**INFORME DE VISITA DE CONTROL  
N° 002-2020-OCI/0359-SVC**

**“VERIFICACIÓN DEL CUMPLIMIENTO CONTRACTUAL DEL  
PROCEDIMIENTO DE SELECCIÓN ADJUDICACIÓN  
SIMPLIFICADA N° 006-2019-MPI/CS-1”**

Determinar si se viene cumpliendo con las condiciones contractuales derivadas del procedimiento de selección Adjudicación Simplificada n.° 006-2019-MPI/CS-1, referida a la ejecución de la obra: “Remodelación de pavimento, vereda, ciclovías, y plataforma de estacionamiento en la avenida Alfonso Ugarte tramo primera y segunda playa del distrito de Mollendo – provincia de Islay – departamento de Arequipa”, en adelante la “obra”; de conformidad con la normativa aplicable y disposiciones internas vigentes.

**IMAGEN N° 1**  
EXPEDIENTE TÉCNICO, PLANO P-03, CICLOVÍA.

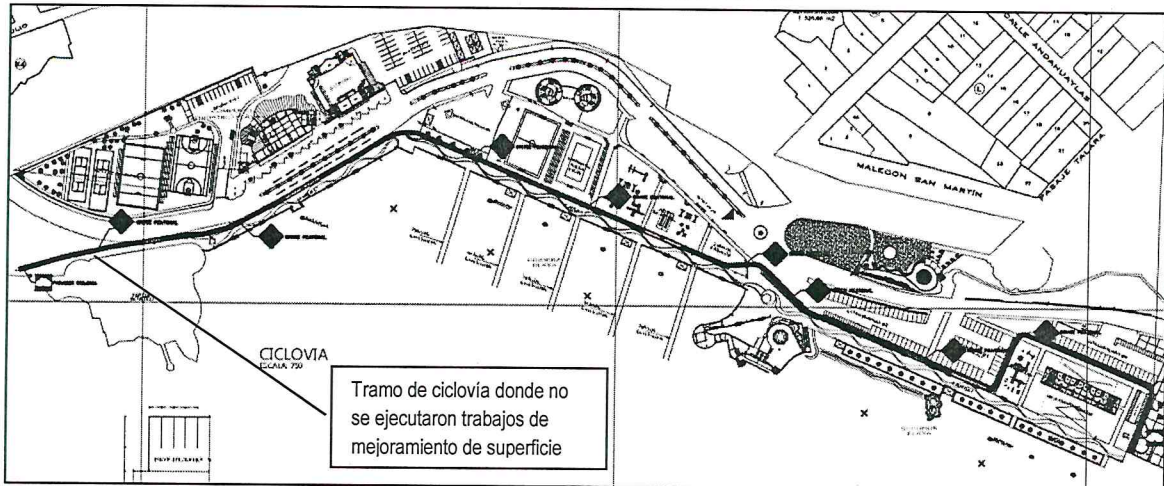
Asimismo, en los planos del expediente técnico se ha considerado el mejoramiento de la ciclovía, desde la entrada al parque acuático, hasta la playa de estacionamiento n.º 6, considerando la construcción y/o mejoramiento de 1515.17 m<sup>2</sup> de ciclovía, según se muestra en la siguiente imagen:

En ese sentido es preciso señalar que de acuerdo a la norma CE.030 del Reglamento Nacional de Edificaciones, se establece que la superficie de rodadura de la ciclovía, será uniforme, impermeable y antideslizante.

**TOMA FOTOGRÁFICA N° 1**  
ZONA DE CICLOVÍA (FRENTE AL PARQUE ACUÁTICO)

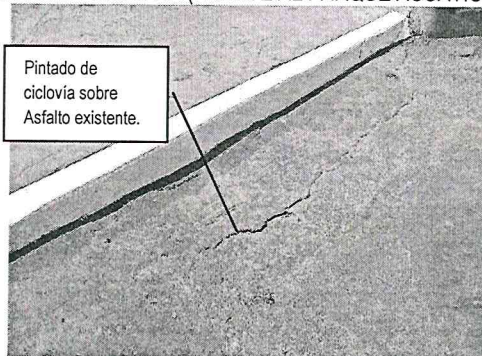
Sin embargo, de la Visita de Control realizada a la obra el 4 de febrero de 2020, se pudo verificar que no se ejecutaron trabajos de mejoramiento de la superficie de rodadura en aproximadamente 180 m<sup>2</sup> de ciclovía ubicado en el frontis del parque acuático, según se muestra en las siguientes fotografías:

Pintado de  
ciclovía sobre  
Asfalto existente.

De las imágenes precedentes se aprecia que en el tramo de inicio de la ciclovia (ubicada frente al parque acuático) se ejecutaron trabajos de pintado sobre el pavimento existente, el cual se muestra deteriorado, y con una superficie irregular, por lo que en esta zona no se ejecutaron trabajos de optimización ni mejora de la superficie de rodadura en la ciclovia proyectada. Los mismos que fueron parte del deductivo aprobado con la Resolución Gerencial n.° 005-2020-MPI/A-GM de 21 de enero de 2020, lo que afectaría el óptimo servicio brindado al ciudadano, reduciendo la seguridad e integridad física de los ciclistas que usen dicha vía.

LÁMINA AD-01 DEL EXPEDIENTE TÉCNICO DEL ADICIONAL N° 1 Y DEDUCTIVO VINCULANTE N° 1

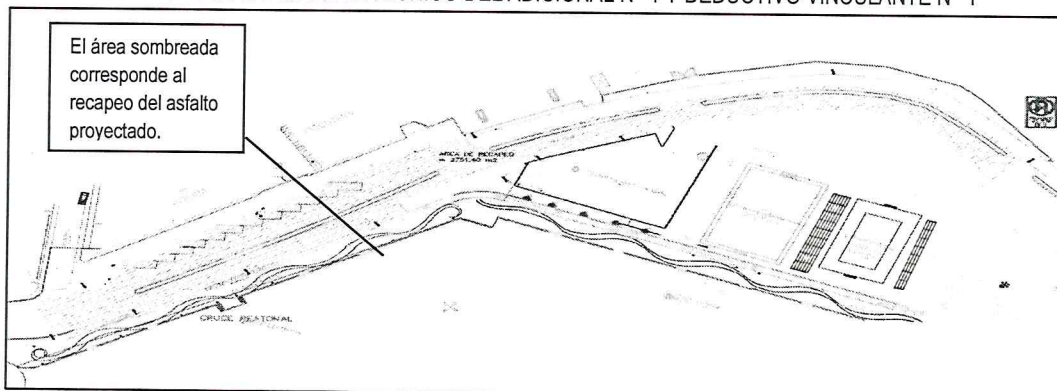
Mediante Resolución Gerencial n.º 050-2019-MPI/A-GM de 30 de diciembre de 2019 se aprobó el expediente técnico del adicional n.º 1 y deductivo vinculante n.º 1 de la obra, por el monto de S/ 119,142.03 que representa el 7.69 % de incidencia del monto contractual. Al respecto en el expediente técnico del adicional n.º 1, se consideró el recapeo<sup>4</sup> de pavimento asfáltico existente, en un área proyectada de 2751.40 m<sup>2</sup>, con la siguiente distribución:

**TOMA FOTOGRÁFICA N° 7**  
ZONA DE RECAPEO DE PAVIMENTO ASFÁLTICO

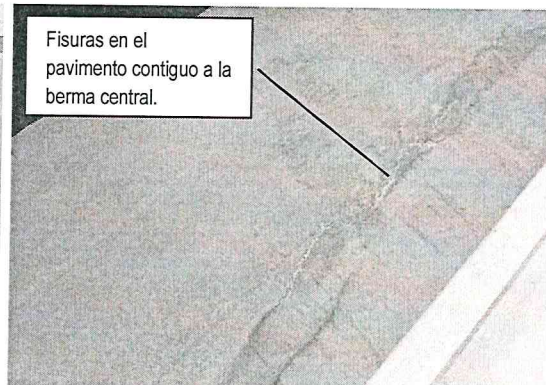
Asimismo, es necesario precisar que en algunas zonas del recapeo, se aprecia desprendimiento del asfalto superficial y pequeñas fisuras en la zona contigua a la berma central, según se muestra en las siguientes fotografías:

IMAGEN N° 3  
EXPEDIENTE TÉCNICO DE OBRA, PLANO P-03 CICLOVÍA.

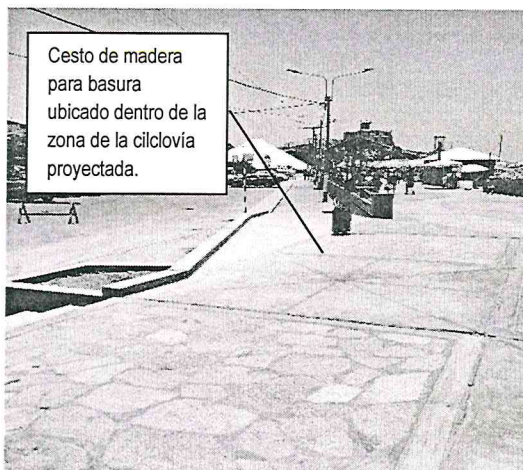
Mediante Resolución Gerencial n.º 312-2019-MPI/A-GM de 23 de setiembre de 2019 se aprobó el expediente técnico de obra, en el cual se consideró 2 m de ancho para la ciclovia proyectada, según se muestra en la siguiente imagen:

Para ciclovia dispuesta a un solo lado de la vía (a fin de segregar al ciclista del transporte motorizado), se deberá considerar un ancho mínimo efectivo de 2,00 m".
